性 能 評 定 書

設備機器の種別	防火材等（令８区画貫通配管等）		
型 式 記 号	IRTV		
申 請 者	住 所	大阪府大阪市西区立売堀４－１１－１４	
	名 称	因幡電機産業 株式会社	
	代表者氏名	代表取締役社長 喜多 肇一	
性能評定番号	RK19-038号		
性能評定年月日	平成19年（2007年）06月07日		
性能評定有効期限	令和05年（2023年）03月31日		
性能評定の内容	標記令８区画貫通配管等は、評定報告書記載の評定条件の範囲内で使用する場合において、「令８区画及び共住区画の構造並びに当該区画を貫通する配管等の取扱いについて」（平成７年消防予第５３号）記１（２）に定める基準を満たすものであり、消防法施行令第８条に規定する開口部がない耐火構造の床と同等の性能を有するものと認められる。

軽 補 正 届

設 備 機 器 の 種 別	防火材等 (共住区画貫通配管等)		
型 式 記 号	I R T V		
評 定 番 号	R K 1 9 - 0 3 8 号		
軽 補 正 箇 所	明 細		理 由
	旧	新	
アルミニウム箔ガラスクロスと熱膨張性シートの寸法	詳細は別紙の通り	詳細は別紙の通り	製造プレス工程の変更によりガラスクロスの厚さが減少。総厚を一定しているため、熱膨張性シートの厚さが増加

1 構造および材料

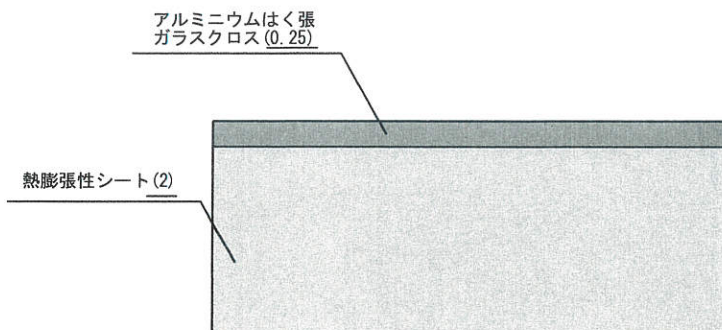
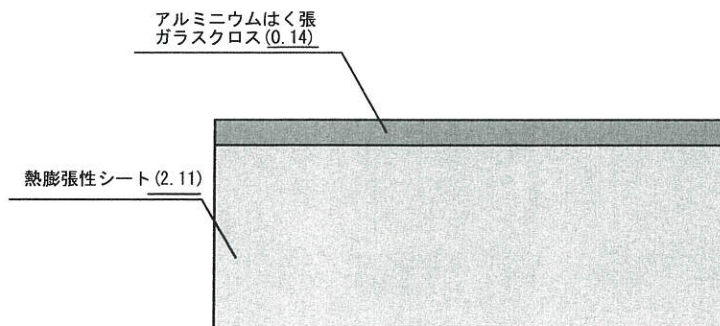
熱膨張性耐火シートの寸法

厚さ : $2.25\text{mm}-0,+0.6\text{mm}$

ア 熱膨張性シートの寸法

厚さ : $2.0\text{mm}-0,+0.6\text{mm}$

イ) アルミニウム箔張ガラスクロスの寸法

厚さ : $0.25\text{mm}\pm 0.05\text{mm}$

熱膨張性耐火シートの寸法

厚さ : $2.25\text{mm}-0,+0.6\text{mm}$

ア 熱膨張性シートの寸法

厚さ : $2.11\text{mm}-0,+0.6\text{mm}$

イ) アルミニウム箔張ガラスクロスの寸法

厚さ : $0.14\text{mm}-0.03,+0.05\text{mm}$
